INFORME DE AUDITORÍA TÉCNICA EXTERNA

LM-AT-24-2007

Rehabilitación de la Carretera Costanera Sur,
Ruta Nacional No.23
SECCIÓN: Interamericana - Caldera
LICITACIÓN PÚBLICA INTERNACIONAL
LI No. 002-2004.

Diciembre 2007

Gráfico No.1: Mediciones de resistencia al deslizamiento con el equipo “griptester”, en el sentido Interamericana – Caldera.

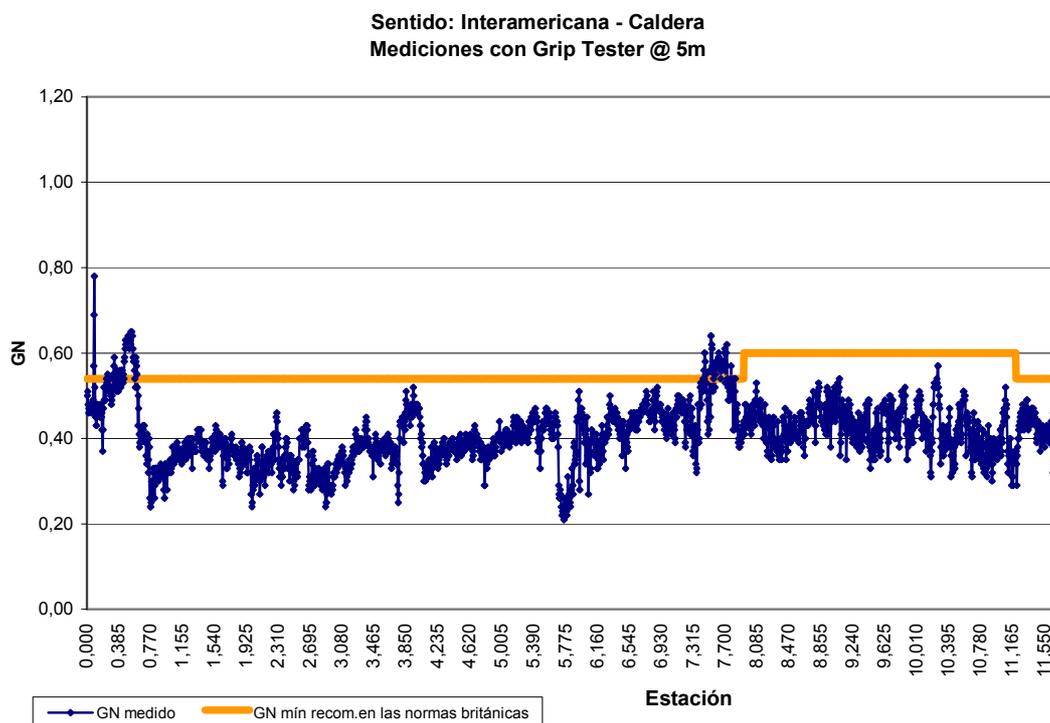
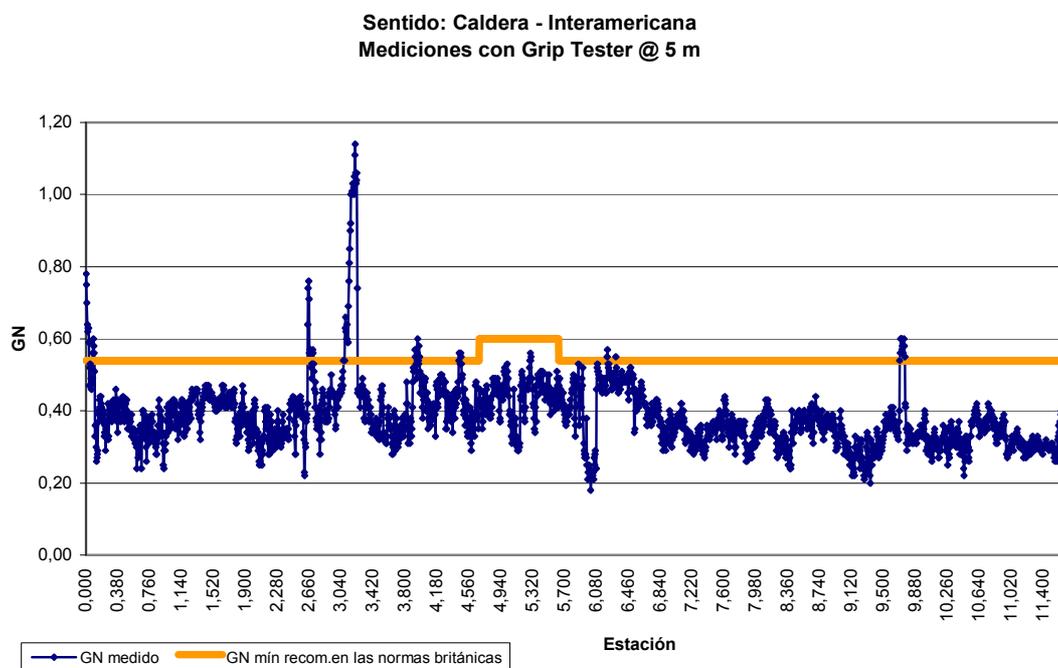
Estos valores de “Grip Number” oscilan entre 0,21 y 0,78, teniendo como valor promedio de las mediciones un valor de 0,41, con una variación estándar de 0,069, para el sentido Interamericana – Caldera.

En el otro sentido de Caldera – Interamericana se obtuvieron valores entre 0,18 y 1,14, con un valor promedio de 0,59, con una desviación estándar de 0,12.

Es criterio de esta auditoría que la superficie de rodamiento podría presentar problemas de deslizamiento para los vehículos de los usuarios, sobretodo en condiciones climáticas lluviosas, situación que se puede ir incrementando en el tiempo con el paso de vehículos.

Grafico No.3: Parámetro de regularidad superficial IRI medido con perfilómetro láser en el sentido Interamericana – Caldera.

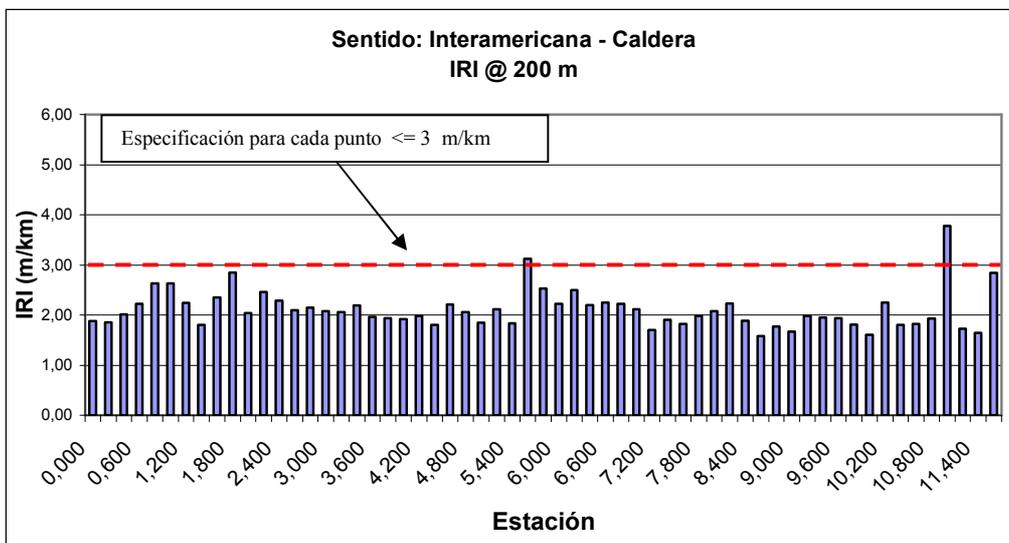
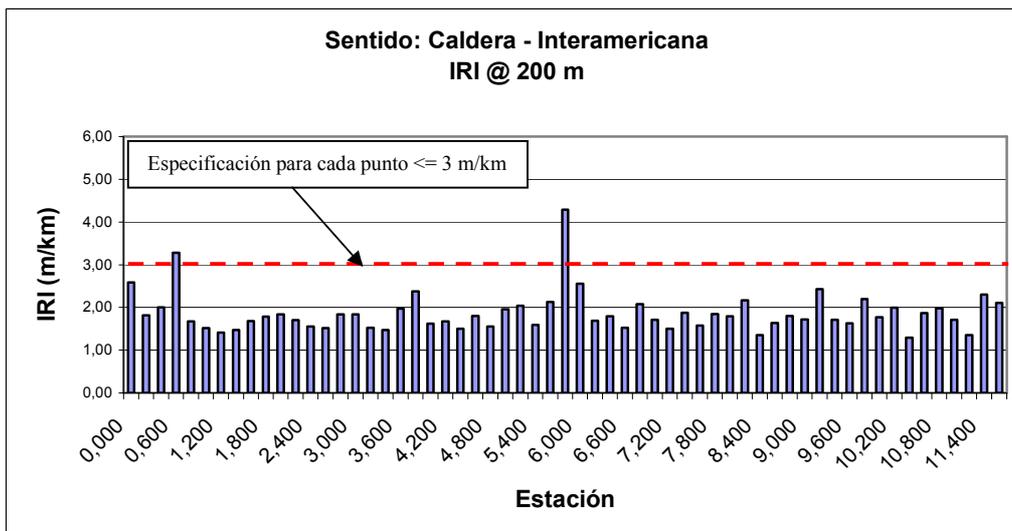
Como se puede observar, en los gráficos No.3 y No.4, los valores individuales de cada punto medido, cumplen con la especificación de 3 m/km, con excepción de algunos puntos aislados. Sin embargo, en los siguientes gráficos No.5 y No.6, se puede observar que el promedio de 5 tramos consecutivos a lo largo de todo el proyecto no cumple con la especificación de 2 m/km, situación que es más notoria en el sentido Interamericana – Caldera.

Gráfico No.5: Promedio IRI para 5 tramos consecutivos a lo largo de todo el proyecto en el sentido Interamericana - Caldera.

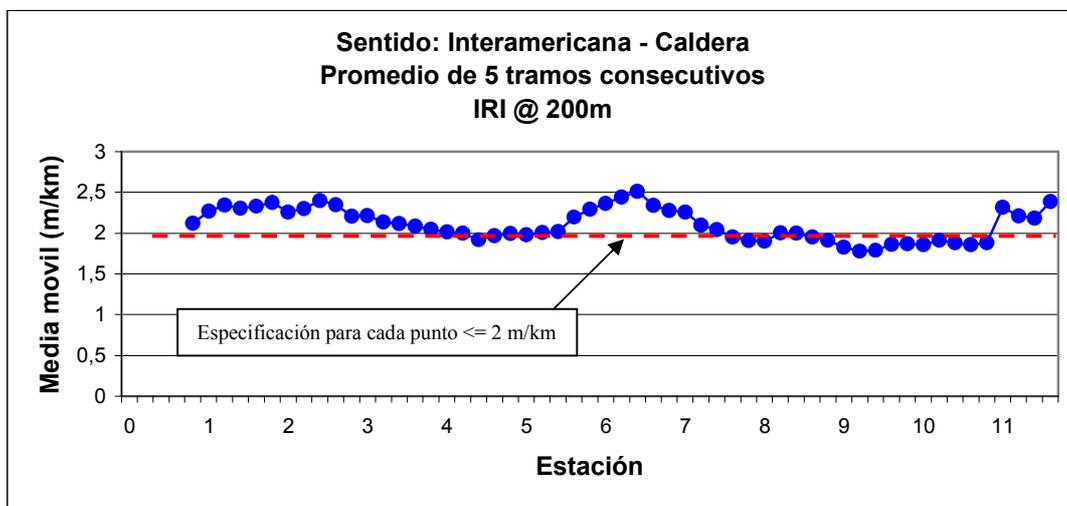
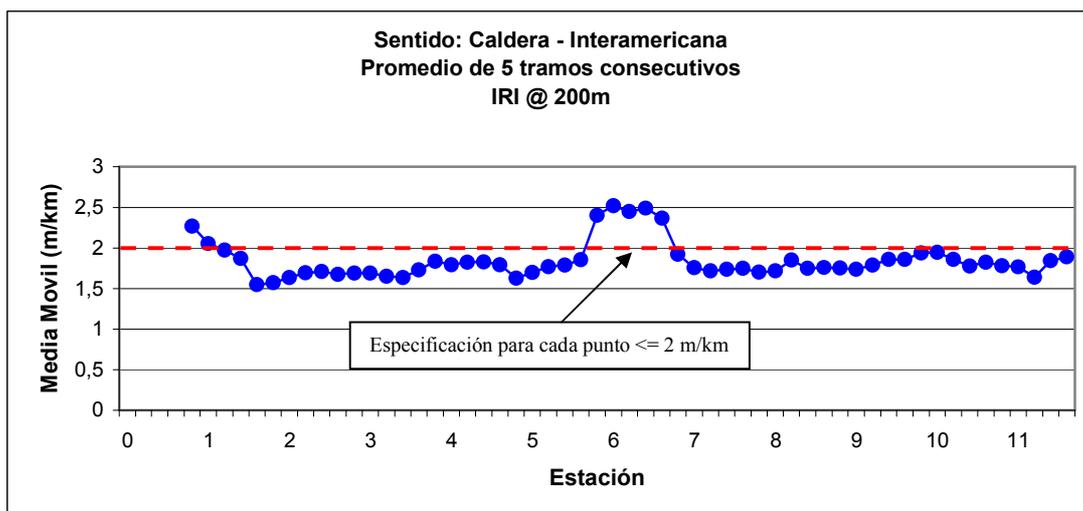
Es criterio de esta Auditoría Técnica que el requisito contractual de 2 m/km (línea roja en los gráficos), no se cumplió en la totalidad del proyecto, ya que algunas secciones del proyecto presentan resultados por encima de las especificaciones solicitadas.

Gráfico No.7: Comparación de mediciones de IRI a diferentes intervalos de medición en el sentido Interamericana - Caldera.

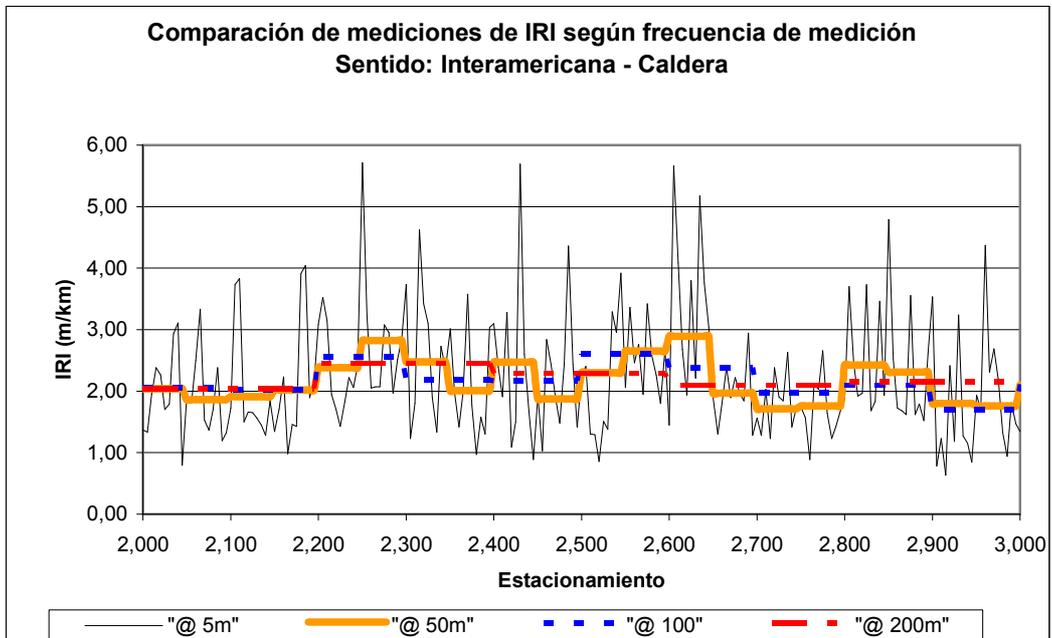
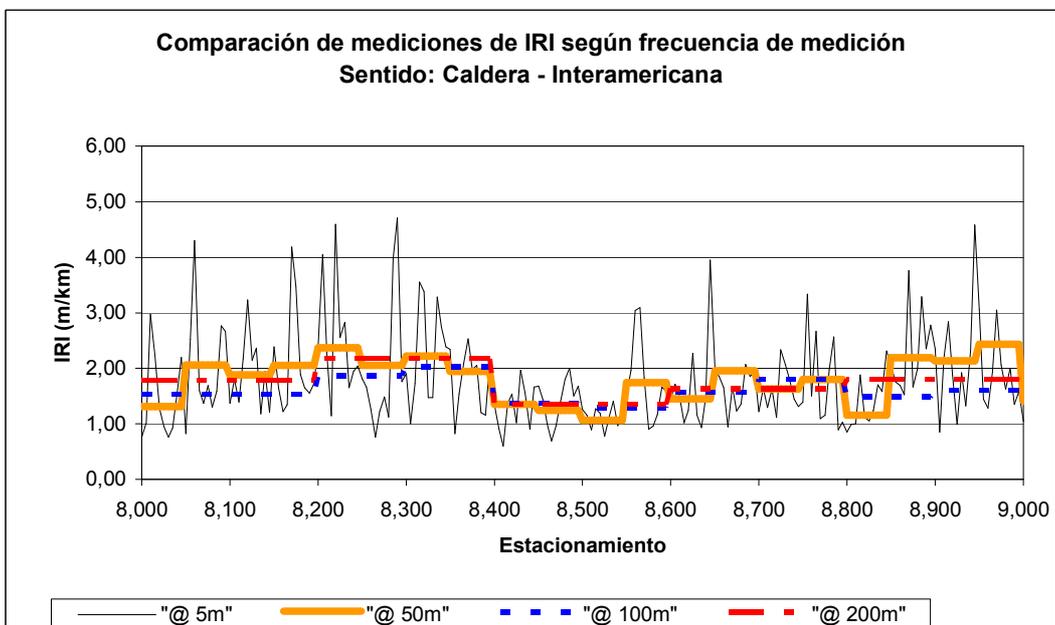
Se puede notar que las mediciones realizadas cada 5m, reflejan irregularidades más pronunciadas que las medidas cada 50m, 100m y 200m. Esta medición más precisa y detallada, podría ayudar a encontrar secciones con problemas específicos y determinar si es necesaria alguna corrección de la superficie. Por otro lado, se observa que las mediciones realizadas cada 200m, tal y como se solicita en el cartel, al promediar todas las irregularidades encontradas dentro de cada sección de 200m de longitud, presentan un nivel global del IRI para toda la sección y difiere considerablemente al medido en el mismo tramo mediante ensayos a intervalos más cortos.
